Oggetto: **ASCOLI SATRIANO (FG): Impianto eolico denominato "San Potito" di potenza pari a 34,50 MW, da realizzarsi nei comuni di Ascoli Satriano (FG), località "Torretta" e relative opere di connessione nel Comune di Deliceto (FG).** [ID_VIP 4402]

Parere tecnico istruttorio della Direzione generale Archeologia, belle arti e paesaggio (ABAP).

Stralcio dalla tavola D.4.1.1, INTEGRAZIONI RICHIESTE DAL "M.A.T.T.M.", Impatti cumulativi – Censimento degli impianti da fonti rinnovabili nell'area vasta di 20 km.

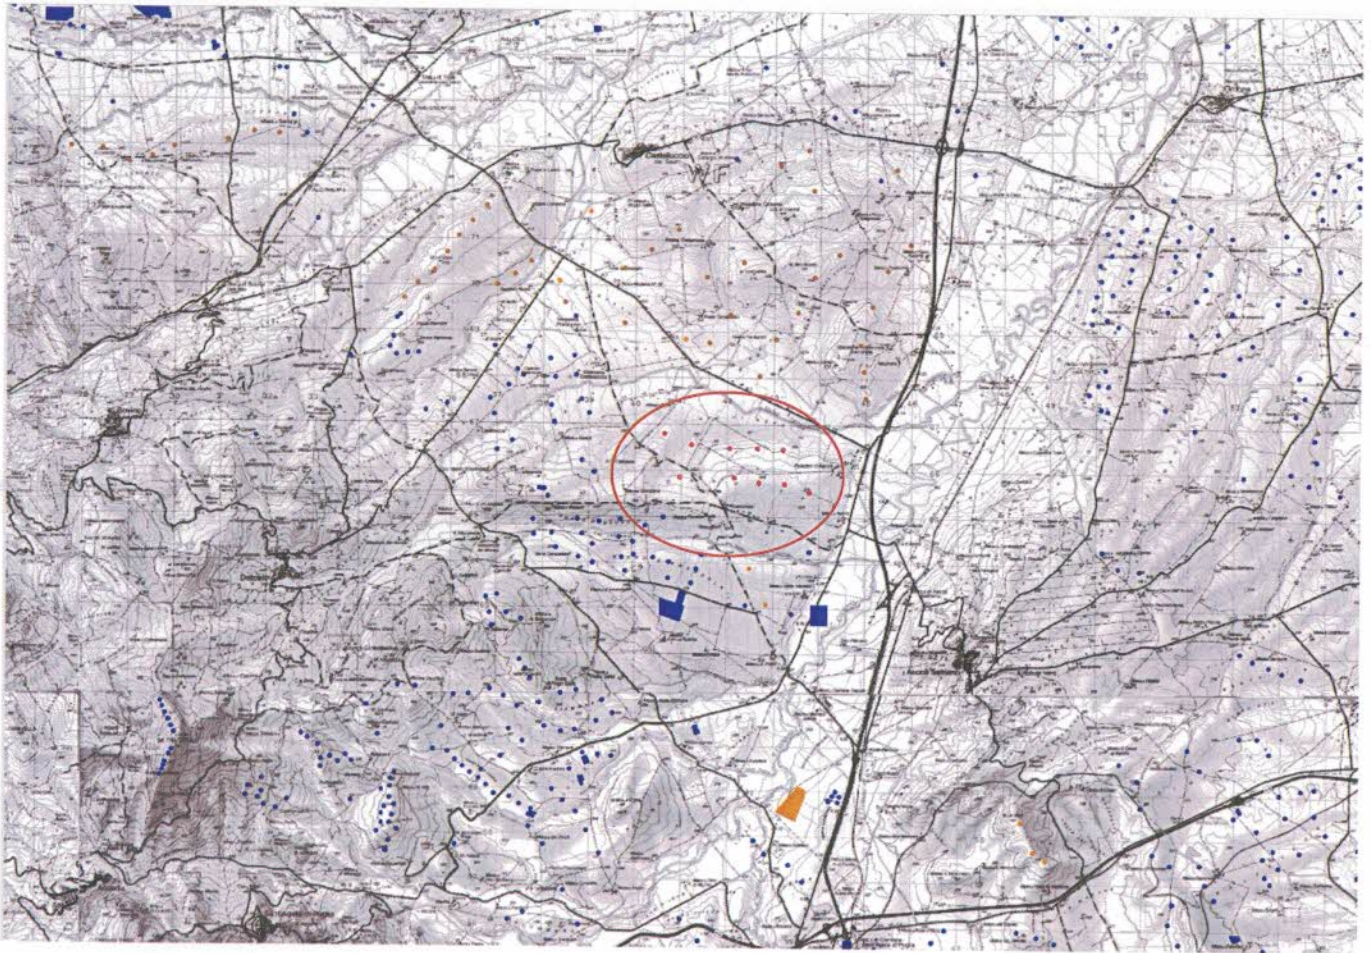
Più avanti (punto 3.2, e), nel medesimo allegato, è scritto: «si dovrà esaminare l'effetto visivo provocato da un'alta densità di aerogeneratori relativi ad un singolo parco eolico o a parchi eolici adiacenti; tale effetto deve essere in particolare esaminato e attenuato rispetto ai punti di vista o di belvedere, accessibili al pubblico, di cui all'articolo 136, comma 1, lettera d), del Codice, distanti in linea d'aria **non meno di 50 volte** l'altezza massima del più vicino aerogeneratore»;

Si ritiene, quindi, non condivisibile la nota 3, p. 4 delle Osservazioni suddette, in cui la Società definisce *'indebita'* e «oltre il confine della dimostrazione che la legge ritiene» la richiesta integrativa avanzata dalla Scrivente di estendere a 20 km l'area buffer per la valutazione degli impatti degli aerogeneratori. A riguardo, si precisa che la norma di riferimento, il D.M. 10-9-2010, non fissa un limite superiore (*'confine'*) all'estensione del *buffer*, ma una distanza minima, ampliata poi a 20 km dalla successiva D.D. del Servizio

Palazzo D'Ascoli. Sovrapposizione grafica tra la cartografia storica (XVIII sec) e il progetto della Società. Elaborazione grafica a cura dell'arch. S. Bisogno.

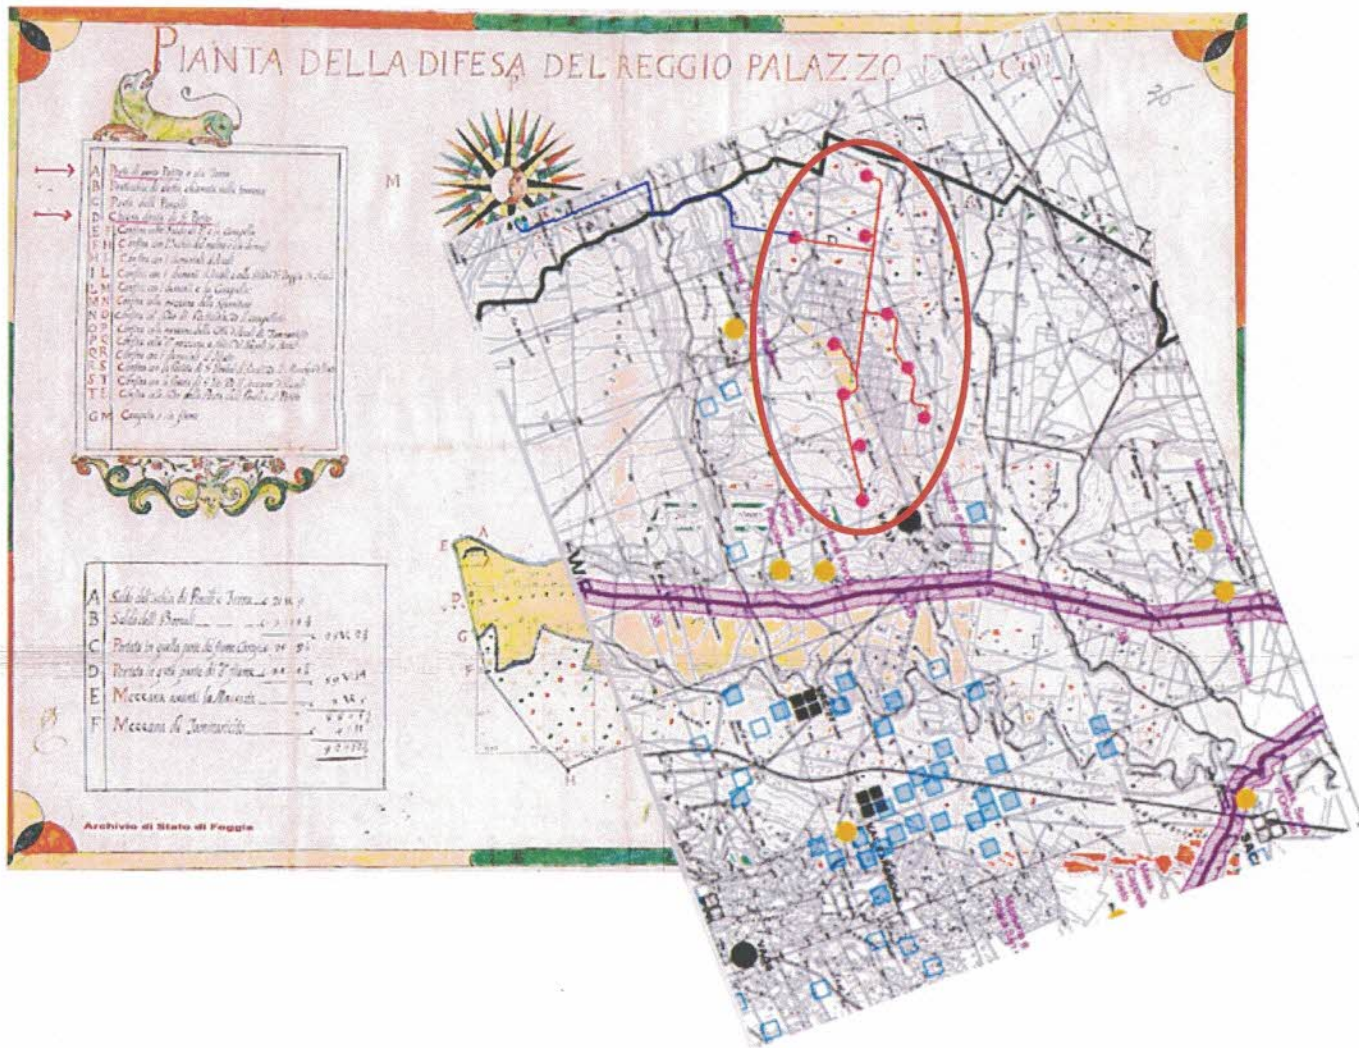
La sovrapposizione della cartografia storica del Palazzo d'Ascoli e di quella attuale, con l'inserimento degli aerogeneratori, permette di osservare come il progetto andrebbe ad insistere sui terreni di pertinenza del palazzo, che, come rivela la legenda collocata a lato della settecentesca *Pianta della Difesa del Reggio Palazzo D'Ascoli*, erano adibiti a stazioni di posta dei cavalli;

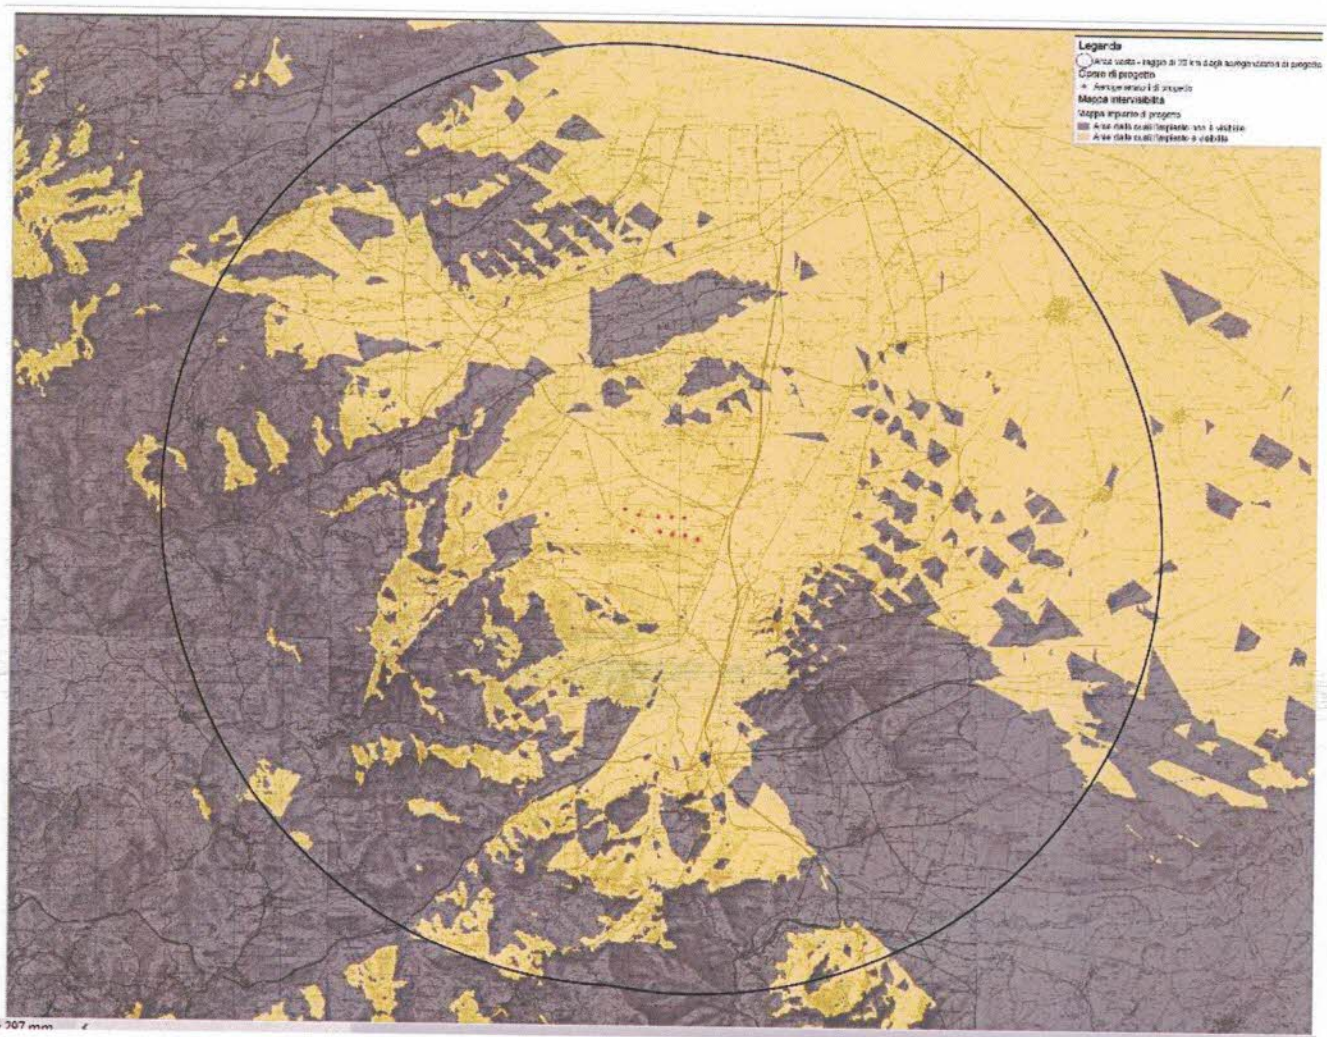
- Come si evince dalla carta dell’intervisibilità, l’impianto sarebbe visibile anche a molti chilometri di distanza. Le Linee guida per l’autorizzazione degli impianti alimentati da fonti rinnovabili (D.M. 10/09/2010) evidenziano come quello visivo sia uno degli impatti più rilevanti nella realizzazione di un impianto eolico. L’impatto visivo interessa anche le zone limitrofe di Castelluccio dei Sauri e Deliceto, il cui territorio risulta fortemente interessato dalla presenza di impianti eolici già autorizzati, realizzati o da realizzare; la costruzione di un nuovo impianto, dunque, causerebbe un ulteriore appesantimento degli impatti cumulativi generati. Inoltre, come si evince dalla mappa dell’intervisibilità di seguito riportata, la morfologia dell’area circostante l’intervento è caratterizzata da alternanza di ampie distese pianeggianti ad aree con andamento collinare, cosicché nell’AVI (estesa a 20 km) prevalgono le aree (nella cartografia indicate in giallo ocra) dalle quali sono visibili le alte pale dell’impianto (segnate in rosso).

A riguardo, non si concorda con quanto espresso dalla Società nelle Osservazioni (al punto 7), in cui la stessa sostiene che «dal centro urbano del comune di Deliceto la visibilità teorica dell’impianto riguarda solo una parte del centro urbano. In ogni caso, dalle aree di visibilità, per effetto della distanza (circa 8,5 km dall’area), gli aerogeneratori sebbene visibili, occupano una porzione ridottissima del campo visivo. L’impatto visivo è, di fatto, del tutto trascurabile».

Come evidenziato nella comunicazione di questa Direzione, l’impatto visivo interessa anche i centri storici dei limitrofi comuni di Castelluccio dei Sauri e Deliceto.

Da quest’ultimo, come si può osservare nello stralcio della Carta dell’intervisibilità, riportato anche dalla Società, solo da una ridotta porzione (in grigio) del centro urbano non sarebbe visibile l’impianto, mentre da larga parte del comune di Ascoli Satriano, come peraltro verificato durante il sopralluogo, sarebbero visibili gli aerogeneratori del progetto in esame, che andrebbero ad incrementare il cospicuo numero di pale già realizzate sul territorio circostante e ben visibili da beni tutelati, quali Palazzo Ducale ad Ascoli Satriano.

Carta dell'intervisibilità (elaborato integrativo D.4.a.2)

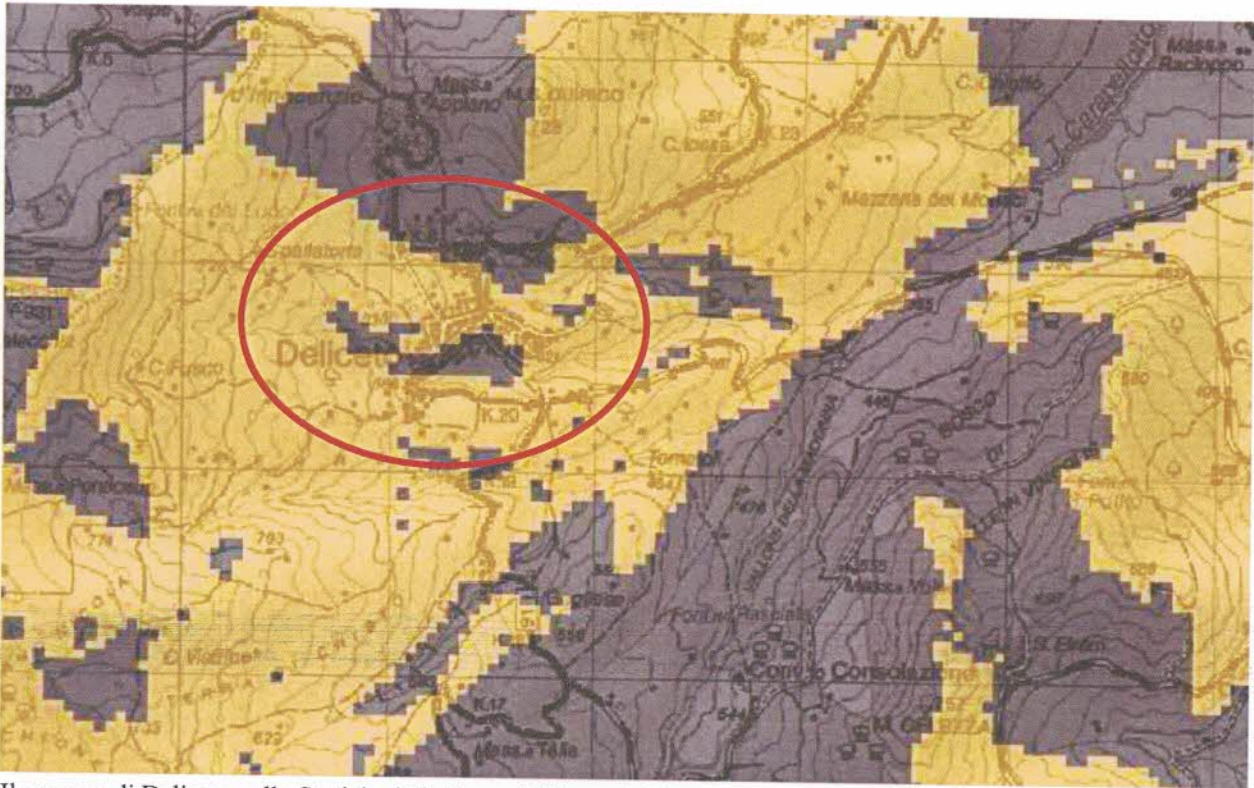
- Inoltre, l'impianto, sempre per gli aspetti legati agli impatti cumulativi sulle visuali paesaggistiche, evidenzia criticità anche in merito agli elementi di analisi e valutazione elencati nella DGR 3122/2012, ovvero: Co-visibilità di più impianti da uno stesso punto di osservazione; effetti sequenziali di percezione di più impianti per un osservatore che si muove nel territorio; effetto selva e disordine paesaggistico.

Stralcio elaborato D.3.b.6 – Componenti culturali ed insediative PPTR.

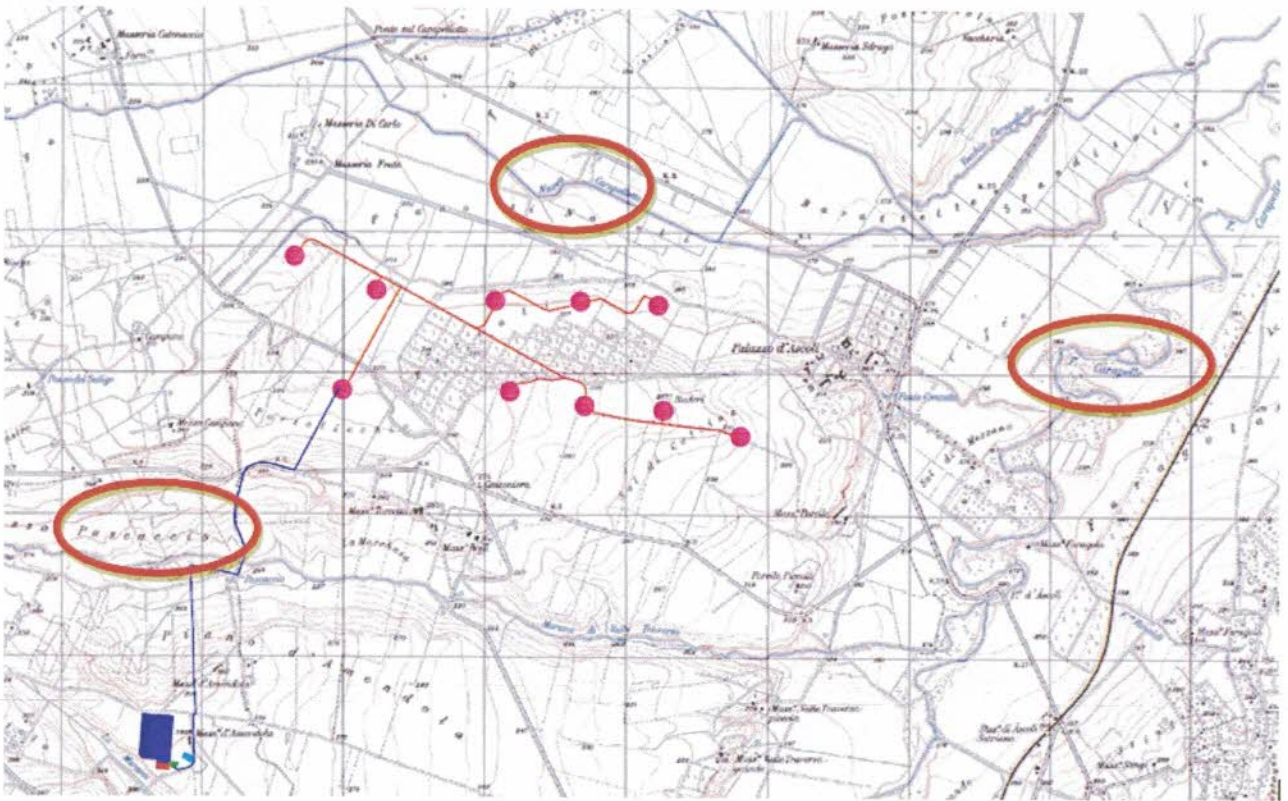
- la vicinanza degli aerogeneratori di progetto ad aree o beni tutelati provoca il rischio di forti alterazioni della struttura paesaggistica e della percezione delle sue componenti tali da arrecare compromissioni notevoli che non possono essere sottovalutate, anche in considerazione della forte verticalità degli elementi di progetto. L'impianto, infatti, ricadrebbe in un'area in cui il rapporto percettivo e storico-antropico si basa sulla dicotomia tra suoli pianeggianti coltivati e rilievi montuosi, che si stagliano all'orizzonte. In proposito, all'interno dello Scenario strategico del PPTR e, in particolare, nella Sezione B 2.2.1 "*Trasformazioni in atto e vulnerabilità della figura territoriale*", si legge che: «il sistema "a ventaglio" dei centri che si irradia dal Subappennino è indebolito dall'attraversamento di infrastrutture che lo interrompe. Forte è l'alterazione delle visuali determinata dalla realizzazione di impianti di FER». Il progetto, pertanto, non consentirebbe il mantenimento degli obiettivi di qualità paesaggistica e territoriale indicati dal PPTR e risulterebbe in contrasto con gli elementi contenuti negli indirizzi e direttive di tutela evidenziati nella normativa d'uso della Sezione C2 delle Schede d'ambito di riferimento, "Tavoliere", poiché non "preserva il carattere di grande spazio agricolo rarefatto del Tavoliere" e non salvaguarda "le visuali panoramiche di rilevante valore paesaggistico, caratterizzate da particolari valenze ambientali, naturalistiche e storico culturali, e da contesti rurali di particolare valore testimoniale";

- l'impianto eolico verrebbe ad insistere su un'area caratterizzata dalla presenza di zone tutelate ai sensi del D. Lgs. 42/2004, art. 142:
 - lett. c) "Corsi d'acqua pubblici", denominati "Torrente Carapellotto e Vallone Meridiano", "Fosso Traversa e Pozzo Pasciuscio", "Torrente Carapelle e Calaggio";
 - lett. g) "Boschi e Foreste ed aree contermini", distanti meno di 1700 metri;
 - lett. m) zone archeologiche denominate "Faragola" e "Ponte Romano" e loro aree contermini, distanti meno di 3200 metri;

Corografia dell'area. Evidenziati in rosso i corsi d'acqua pubblici tutelati (dall'elaborato della Società, *Corografia generale*)

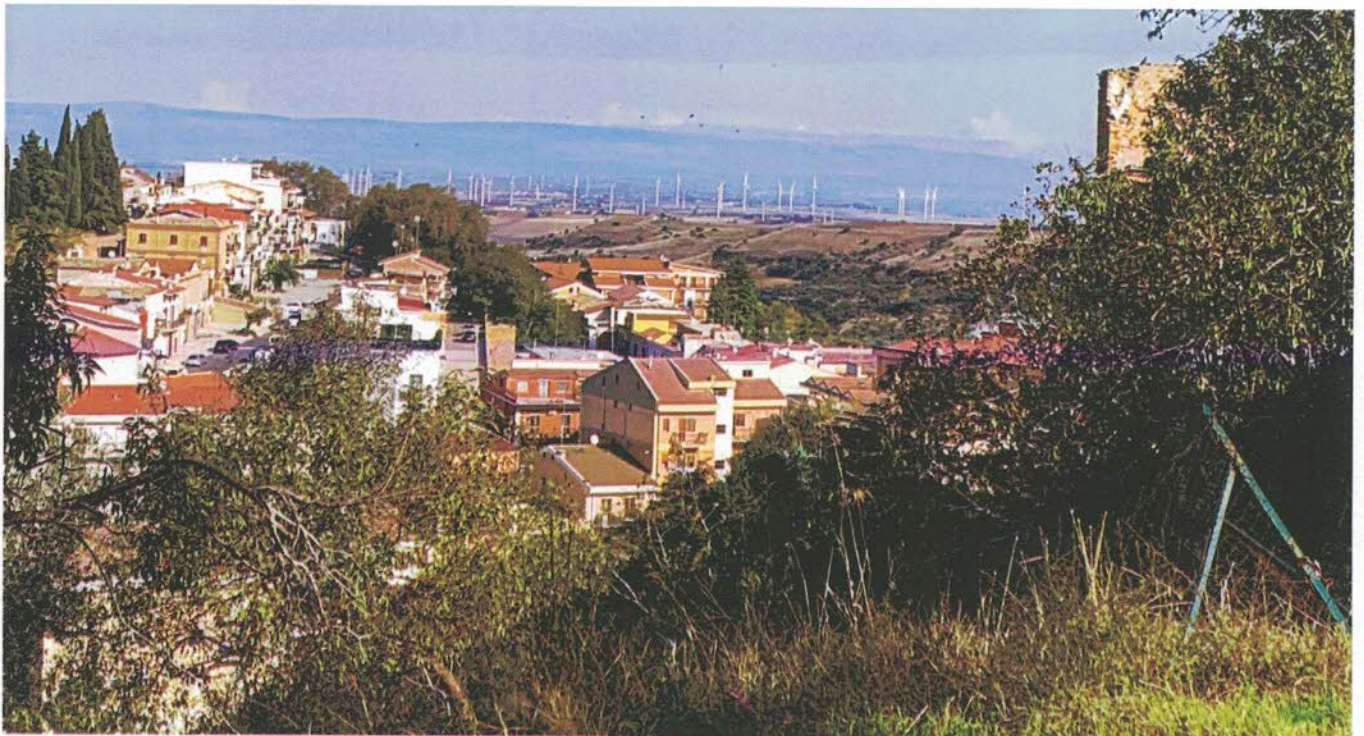
- inoltre, come rilevato in sede di sopralluogo, la posizione sopraelevata del centro di Ascoli Satriano, che si estende sul fianco di una collina, benché ubicato a circa 4,6 km dal sito dell'impianto, rende ben visibile tutto il territorio circostante;
